AVIZ FAVORABIL
Nr. Înregistrare 211423934/18.12.2018

Urmare a solicitării dumneavoastră, privind emiterea avizului de amplasament pentru lucrarea înregistrată cu nr. 287134/29.11.2018 denumire lucrare Elaborare proiect pentru autorizarea lucrarilor de amplasare panou publicitar in sistem provizoriu si demontabil conform nr.crt.10 din anexa 4 la regulamentul aprobat prin HCL 133/2018., din localitatea Cluj Napoca, strada Observatorului, nr. 21, judet Cluj, în urma analizării documentației depuse vă comunicăm **avizul favorabil**,
CU ÎNDEPLINIREA OBLIGATORIE, DE CĂTRE BENEFICIAR, A CONDIȚIILOR DE MAI- JOS:

PROIECT
AMPLASARE PANOU PUBLICITAR
STR. OBSERVATORULUI NR.21
S.C. AMPRENTA S.R.L.
BENEFICIAR

PLANSĂ	
PLAN DE SITUATIE	
HR. PROIECT	REVIZIE
04/773/11	1.0
FAZA	NR. PLANSĂ
C.U.	A2.2
DATA	SCARA

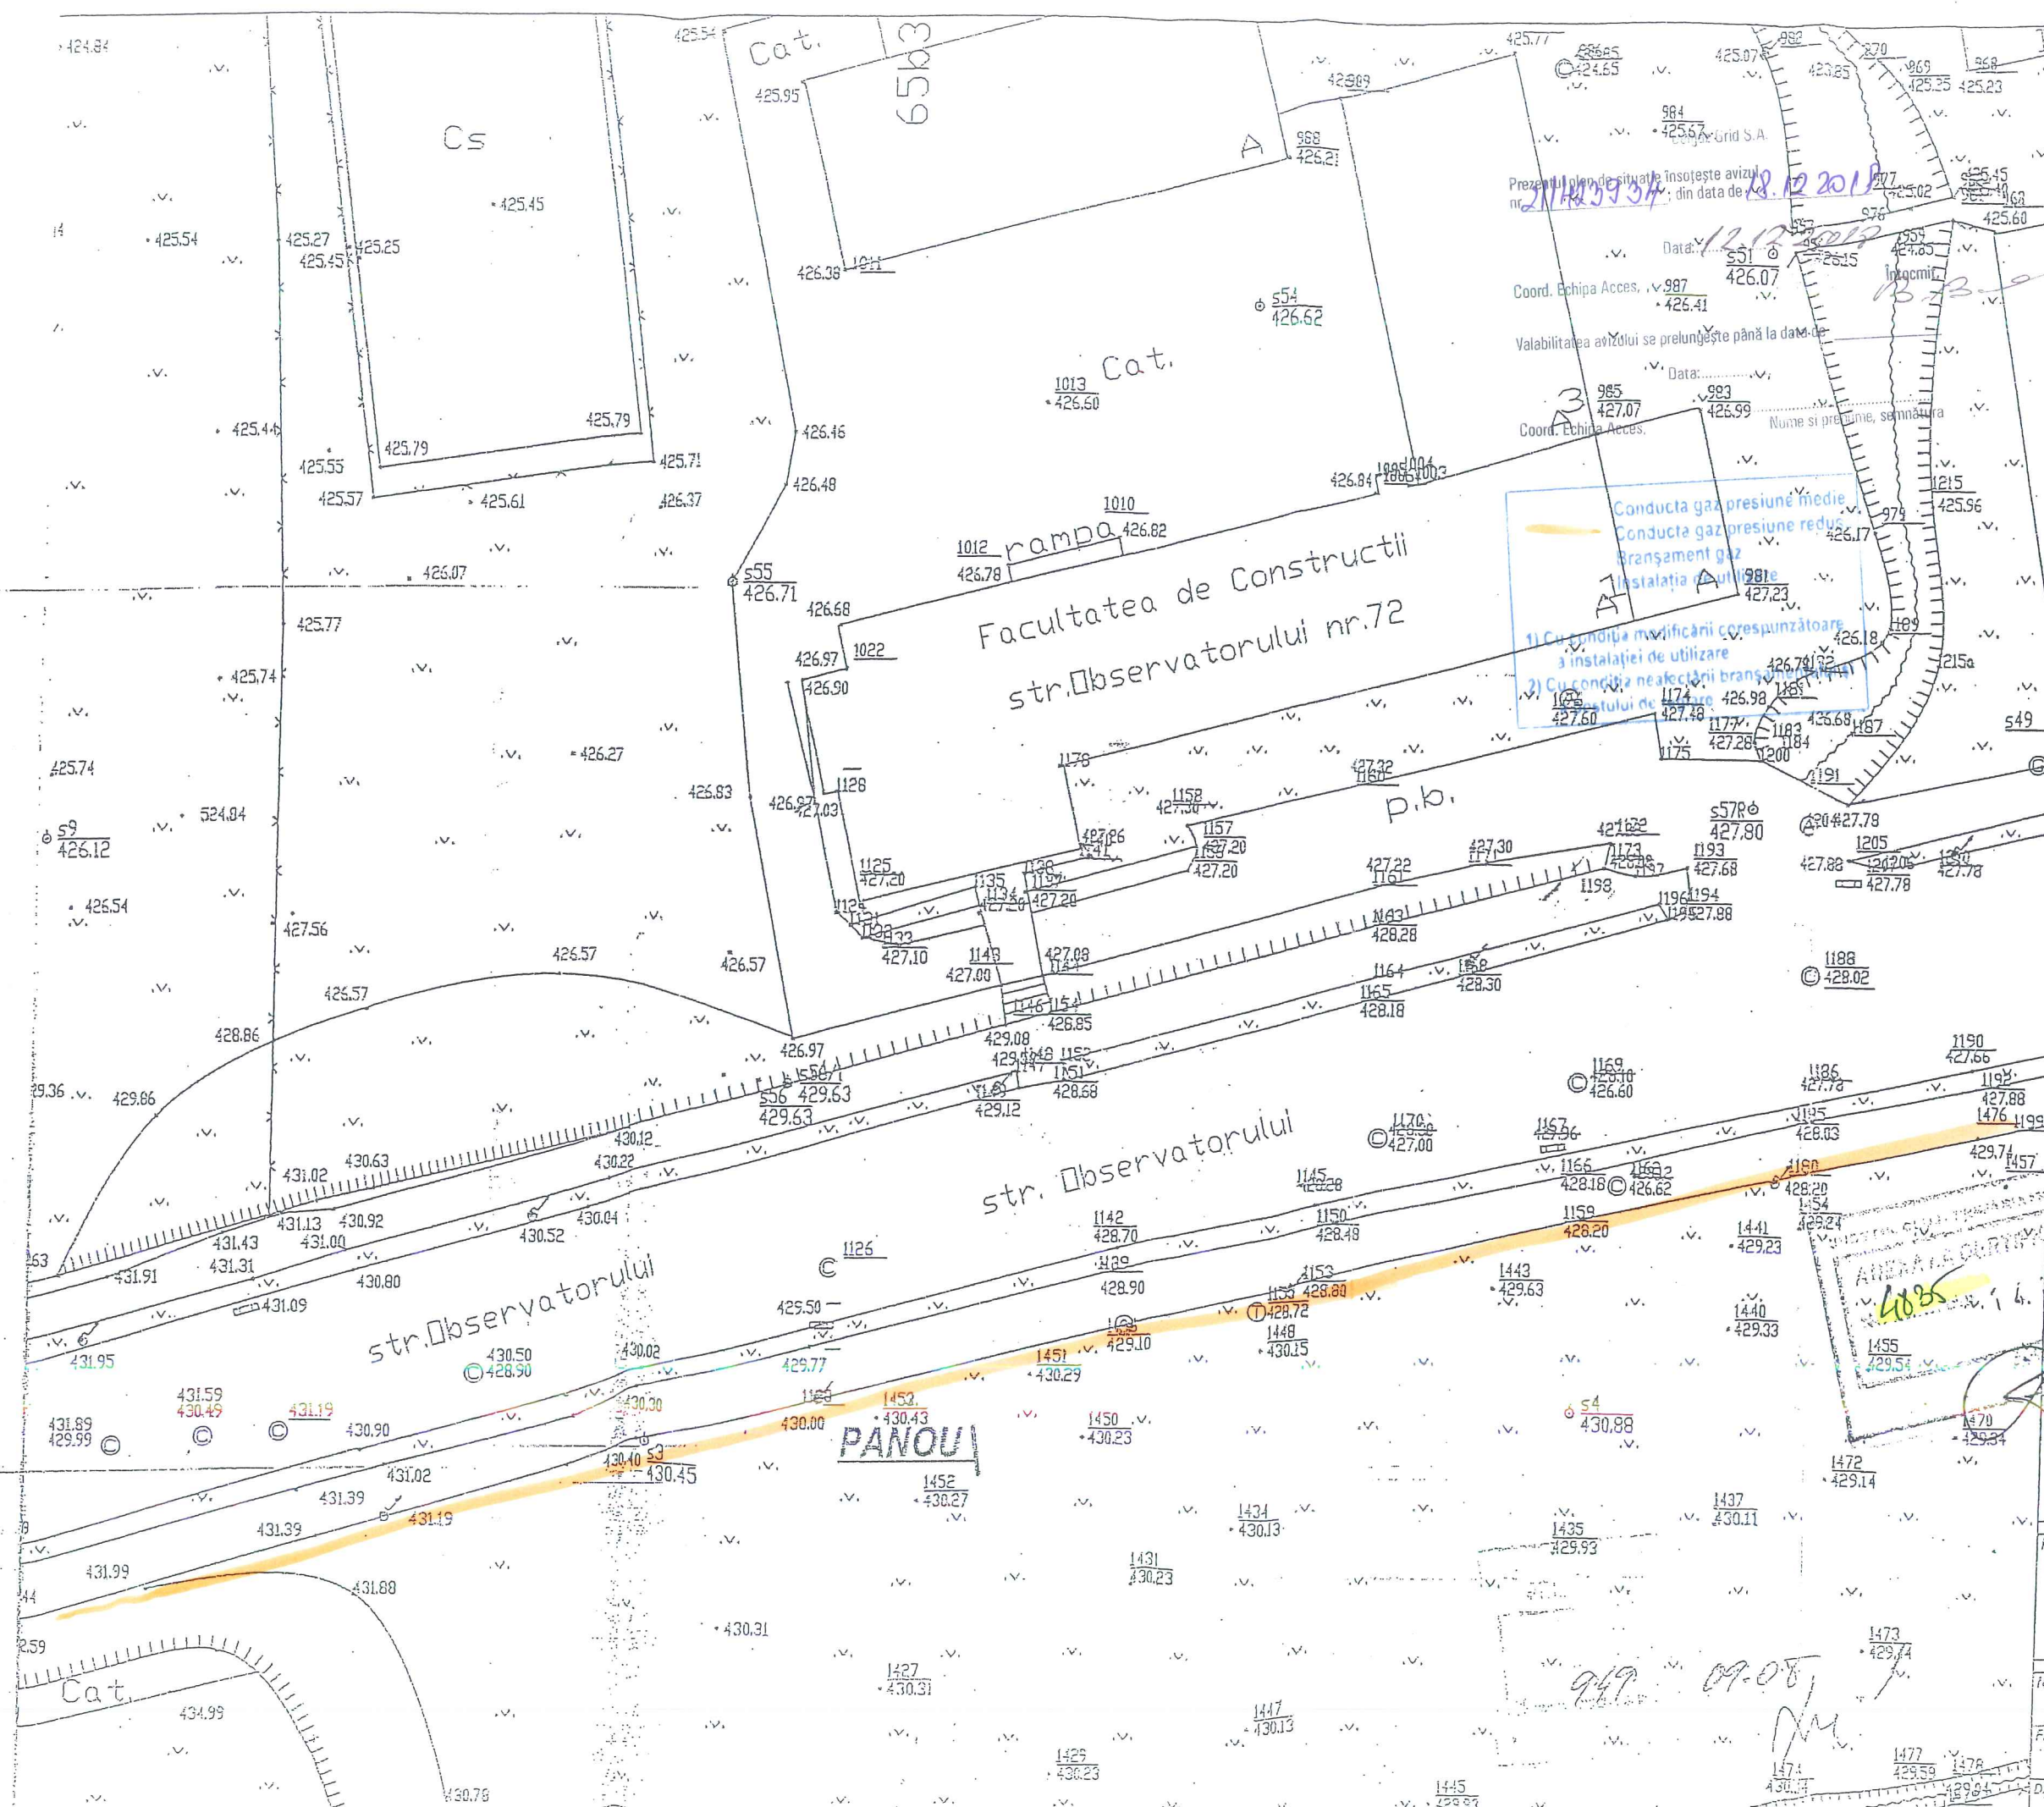
1. Se va respecta distanța de 0,6 metri între conducta de gaze naturale existentă și fundația stălpului proiectat. În cazul afectării conductelor și bransamentelor de gaze naturale existente se va solicita operatorului sistemului de distribuție aviz de relocare conductă, bransamente toate costurile fiind suportate de către beneficiar.

Adâncimea de pozare a rețelelor subterane trasate este cuprinsă între 0,6-0,9 m.
